ARPAT - DIREZIONE TECNICA - Settore VIA/VAS
Via Porpora, 22 - 50144 - Firenze

Oggetto: AUTOSTRADA A1 MILANO-NAPOLI - Tratta Barberino di Mugello/Firenze Nord -
Commento al rapporto TECNE (ex SPEA dal 1/12/2020) sull'attività di monitoraggio
trimestre *Ottobre-Dicembre 2020*.

ARPAT ha esaminato il *report* redatto da TECNE (ex SPEA dal 1/12/2020) sull'attività di monitoraggio condotta nel trimestre *Ottobre-Dicembre 2020*, in attuazione del Piano di Monitoraggio Ambientale (PMA). Con il contributo del Dipartimento di Firenze e del Settore Agenti Fisici Area Vasta Centro di ARPAT, sono stati analizzati i dati relativi alle componenti atmosfera, rumore, vibrazioni, acque sotterranee e acque superficiali (solo parte qualitativa). Documentazione analizzata:

Figura 1: stazione di monitoraggio fissa A1-BF-BM-A3-04 (media giornaliera PM10 e PM2.5), stazione monitoraggio mobile A1_BF-BM-A2-01 (media giornaliera PTS), dati IV trimestre 2020.

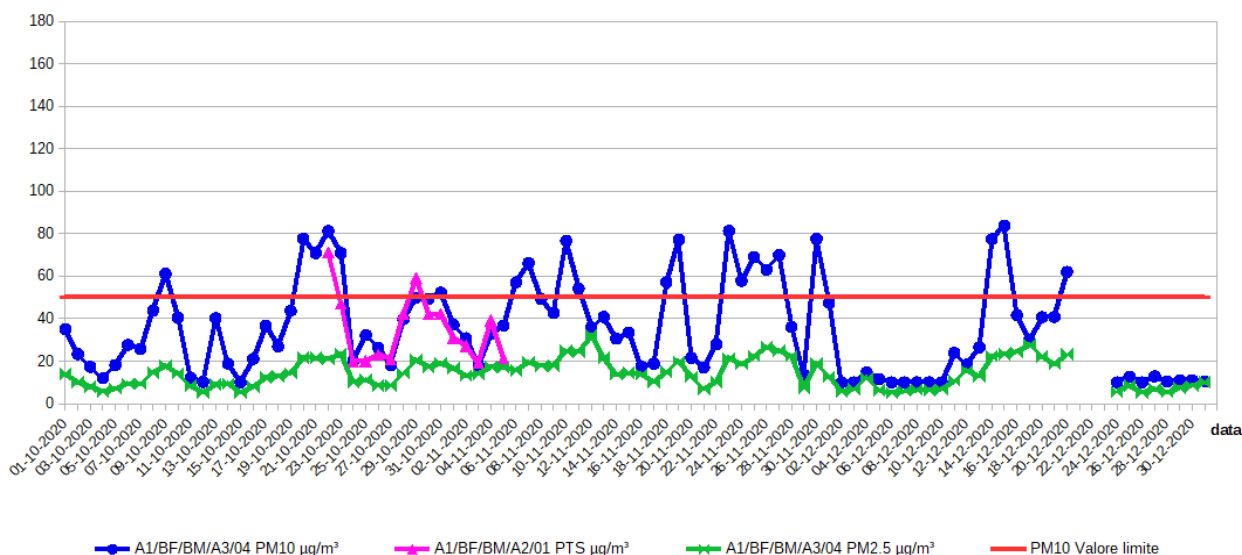
In generale si rileva che le concentrazioni di PTS seguono sostanzialmente - come atteso - l'andamento del PM10 e del PM2.5 registrati dalla vicina stazione in continuo A1-BF-BM-A3-04 (Figura 1).

Risultati del monitoraggio: in generale i valori registrati relativamente agli inquinanti gassosi di NO₂, NO_x, O₃ e C₆H₆, del PM10 e PM2.5 nei tre mesi di monitoraggio in esame non hanno evidenziato particolari anomalie. I valori registrati degli inquinanti gassosi si mantengono al di sotto dei limiti di legge e gli andamenti sono quelli attesi per ciascun inquinante. Relativamente al PM10 le concentrazioni seguono l'andamento del PM2.5 (Figura 1). Si evidenzia che si sono registrati ventuno (21) superamenti del valore limite giornaliero di PM10. In merito sul *report* TECNE riporta (pag. 44): «Nel trimestre ottobre-dicembre 2020 si sono registrati ventuno superamenti del limite di legge. Le centraline Arpat hanno fatto registrare superamenti solo il giorno 15 dicembre. Come già segnalato nelle scorse relazioni evidenziamo che da ottobre 2019 di fronte alla centralina dall'altra parte della provinciale SP08, è attivo un cantiere che prevede la costruzione di n° 2 edifici residenziali. Tali lavorazioni come si evince dalle foto seguenti possono aver contribuito in maniera rilevante ai superamenti registrati.»

Figura 2: stazione di monitoraggio fissa A1-BF-BM-A3-04 (media giornaliera PM10), confronto con la media delle contemporanee concentrazioni di PM10 delle stazioni regionali di monitoraggio (RRT-FI Agglomerato di Firenze) urbane traffico e urbane fondo prese come riferimento, dati IV trimestre 2020.

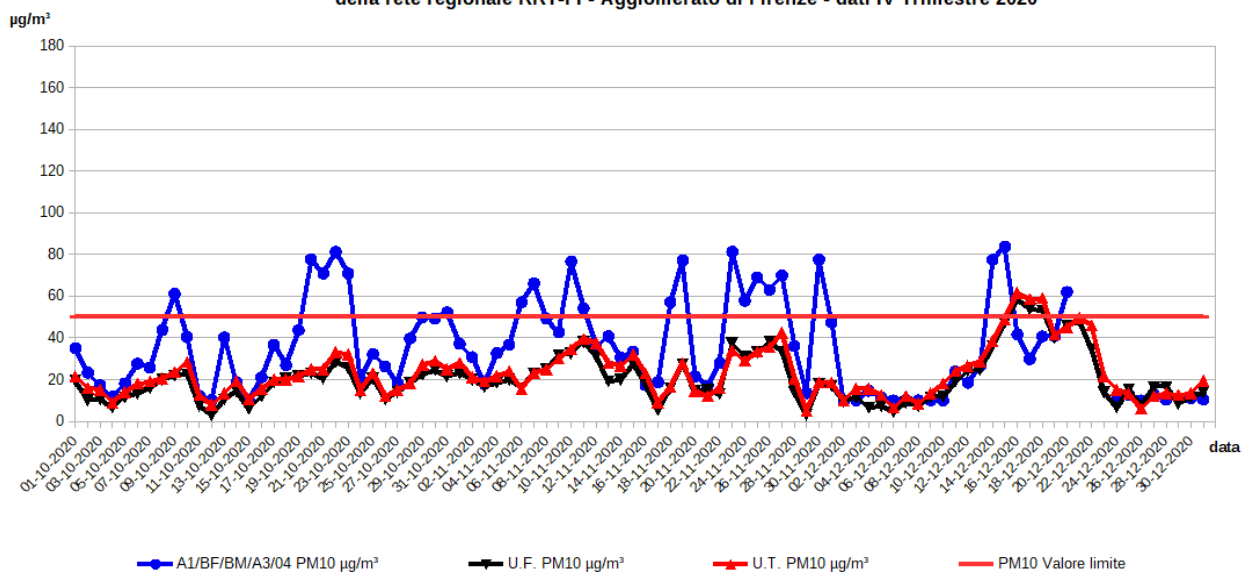
Dalle elaborazioni condotte da ARPAT emerge che in diciannove casi di superamento del limite giornaliero la media della concentrazione di PM10 della stazione A1-BF-BM-A3-04 è significativamente

superiore alla corrispettiva media giornaliera delle stazioni pubbliche prese come termine di confronto (oltre le 20 unità), la componente *coarse* del parametro PM10 è risultata significativa. TECNE fa presente che a pochi metri della stazione di monitoraggio vi è la presenza di un cantiere privato per la costruzione di edifici residenziali non di pertinenza di Autostrade, e che le suddette lavorazioni possono a loro volta aver contribuito ai superamenti registrati. Tuttavia dai dati ad oggi disponibili non si può escludere come contributo l'influenza del cantiere "Cornocchio" nella determinazione dei superamenti. Si raccomanda comunque che i lavori svolti da PAVIMENTAL si attengano alle mitigazioni previste dal PMA, in modo da limitare la polverosità, come contributo proveniente dal proprio cantiere, ovvero dai mezzi in ingresso e uscita dal cantiere.

Nel grafico di Figura 2 il PM10 della stazione di monitoraggio fissa A1-BF-BM-A3-04 (media giornaliera PM10) è messo in relazione con la contemporanea media di PM10 delle stazioni regionali di monitoraggio prese come riferimento (fondo: FI-Scandicci e FI-Bassi; e traffico: FI-Gramsci, FI-Mosse). Dal grafico si nota come le concentrazioni di PM10 della stazione di cantiere non sempre seguono l'andamento delle relative concentrazioni registrate dalle stazioni pubbliche di riferimento. In particolare, si notano significativi picchi della stazione A1-BF-BM-A3-04 oltre il valore limite giornaliero distribuiti nel trimestre in esame.

Figura 3: stazione di monitoraggio fissa A1-BF-CA-A3-05 (media giornaliera PM10 e PM2.5), stazioni monitoraggio mobili A1-BF-CA-A2-02, A1-BF-CA-A2-03 e A1-BF-CA-A2-06 (media giornaliera PTS), dati IV trimestre 2020.

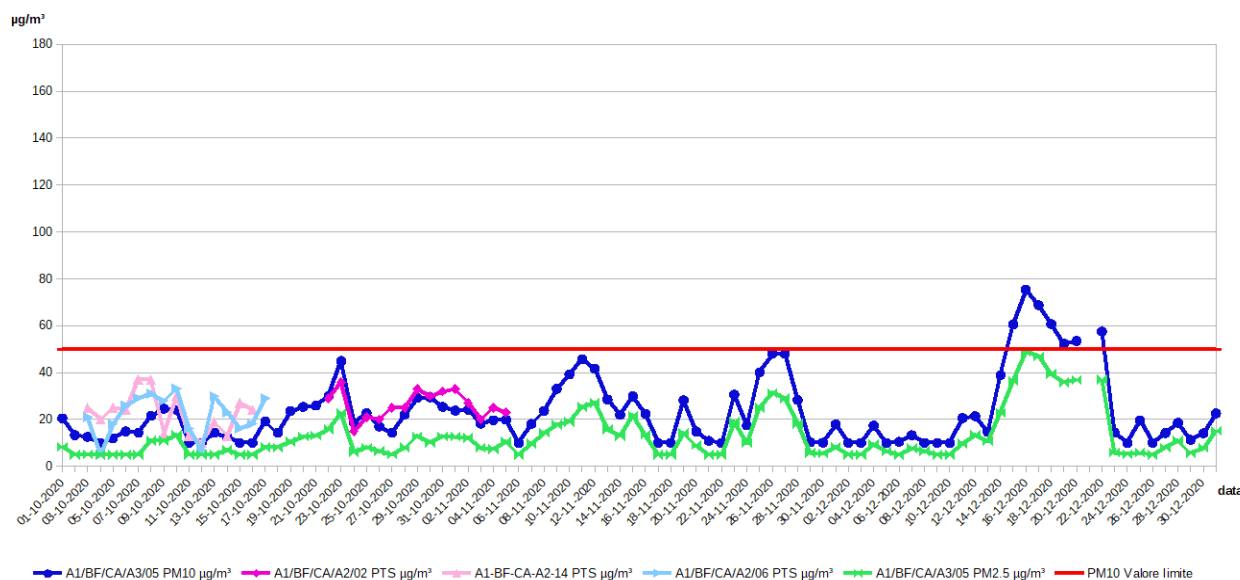
In generale le concentrazioni di PTS seguono anche qui - come atteso - l'andamento del PM10 e del PM2.5 registrati dalla vicina stazione in continuo A1-BF-CA-A3-05 (Figura 3).

Il grafico di Figura 3 mostra l'andamento del PM10 e PM2.5 registrato dalla stazione fissa A1-BF-CA-A3-05 e le PTS registrate dalle tre stazioni mobili A1-BF-CA-A2-02, A1-BF-CA-A2-03 e A1-BF-CA-A2-06. In particolare, nella stazione A1-BF-CA-A2-06. Non emergono particolari osservazioni degne di nota.

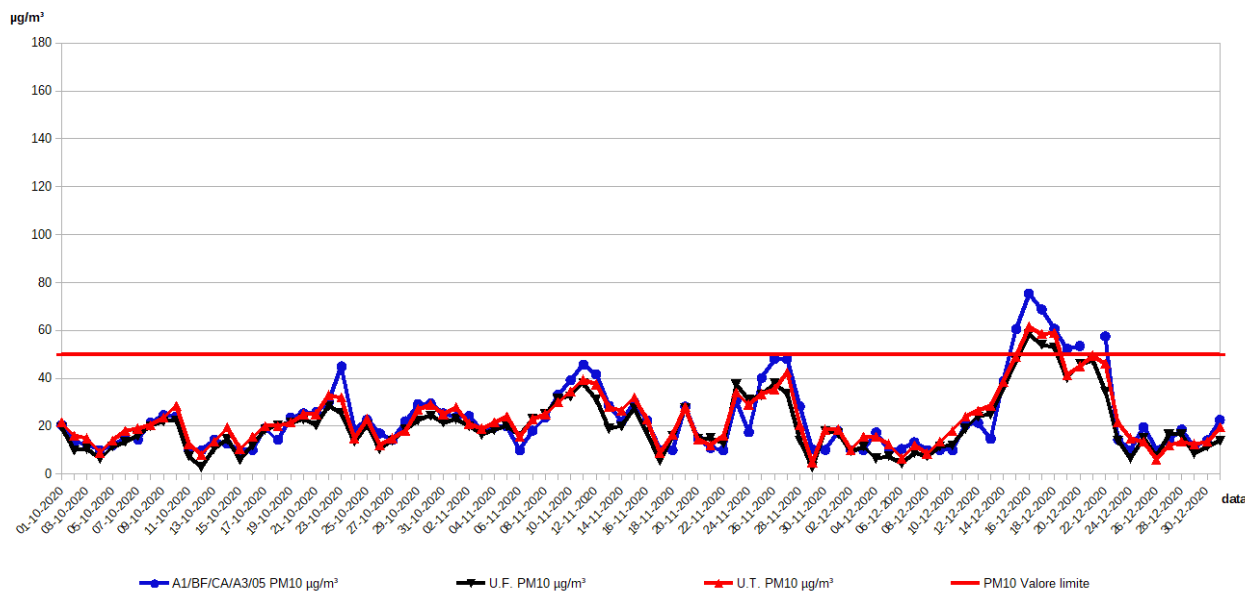
Nel grafico di Figura 4 il PM10 della stazione di monitoraggio fissa A1-BF-CA-A3-05 (media giornaliera

PM10) è messo in relazione con la contemporanea media di PM10 delle stazioni regionali di monitoraggio prese come riferimento (fondo: FI-Scandicci e FI-Bassi; e traffico: FI-Gramsci, FI-Mosse). Si nota che i picchi superiori al valore limite giornaliero della A1-BF-CA-A3-05 sono di pochi microgrammi superiori alla media delle stazioni pubbliche urbane traffico dell'Agglomerato fiorentino.
